Informe Consolidado de Solicitud de Aclaraciones, Rectificaciones y/o Ampliaciones a la Adenda del Proyecto "Modificación del Proyecto Inmobiliario El Rosal"

Nombre del Titular : Inmobiliaria Rio Napo Ltda
Nombre del Representante Legal : Rodrigo Andrés Meyer Rojas
Dirección : Marchant Pereira #201

Figura 1: Punto conexión camino interno con Av. Américo Vespucio. Fuente: ORD. N° 026/2024 del 29 de febrero de 2024 MOP

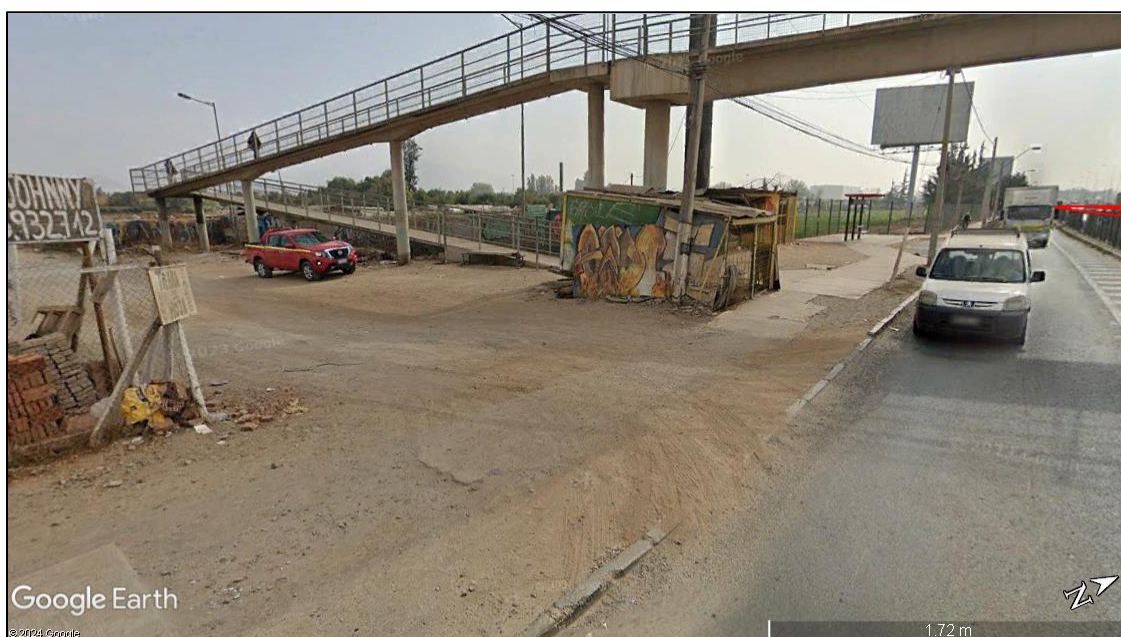
- 1.1. Respecto a la respuesta entregada por el titular en la respuesta 1.3 de la Adenda, se solicita rectificar y relacionarla con el Camino Interno declarado como acceso vehicular durante la fase de construcción. Esto en vista de que el titular menciona que “...*huelga consignar que no es posible conectar esta calle interna directamente hacia Américo Vespucio por cuanto aquello no es posible, escapando totalmente cualquier gestión que pueda hacer el titular sobre la materia... hay que considerar que el condominio privado "Jardines de Maipú" que se emplaza entre el terreno del titular y la Caletera de Av Américo Vespucio tenía una cesión de la Calle Camino las flores...*”, haciendo referencia a la cesión de la Calle “Camino las flores” y no al Camino Interno consultado. Se solicita exhibir la autorización correspondiente que regularice tal acceso.

Figura 2: *Layout* proyecto El Rosal. Fuente: Respuesta 1.6 Adenda.

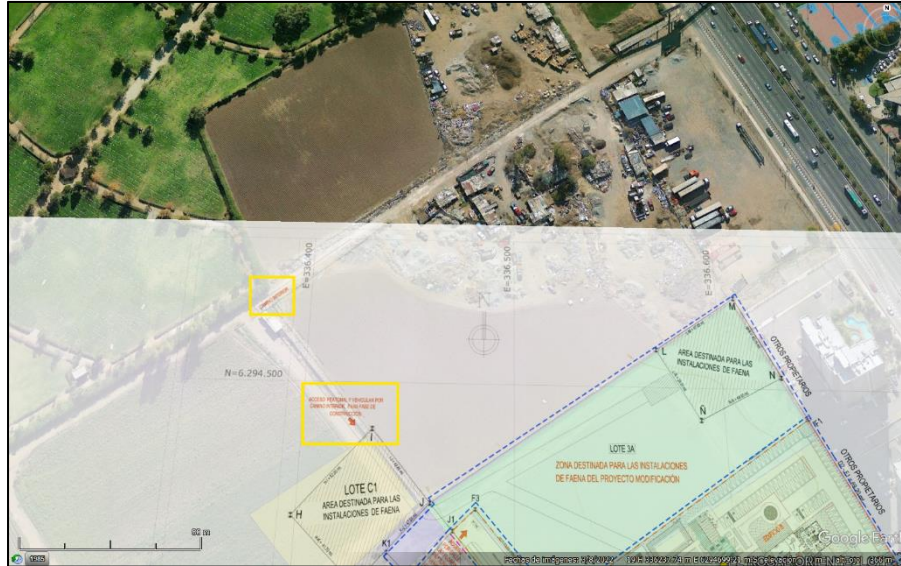
- 1.2.1. Revisado el archivo “EL ROSAL ORIENTE.kmz” detallar el camino de acceso para la fase de construcción, ya que, según lo presentado, este corresponde a un camino interno el cual no muestra conexión con rutas o caminos oficiales desde los cuales provendrán los distintos móviles declarados para esta fase (ver en imagen adjunta lo destacado en recuadros amarillos). En particular, se solicita aclarar la eventual conexión con Av. Américo Vespucio.
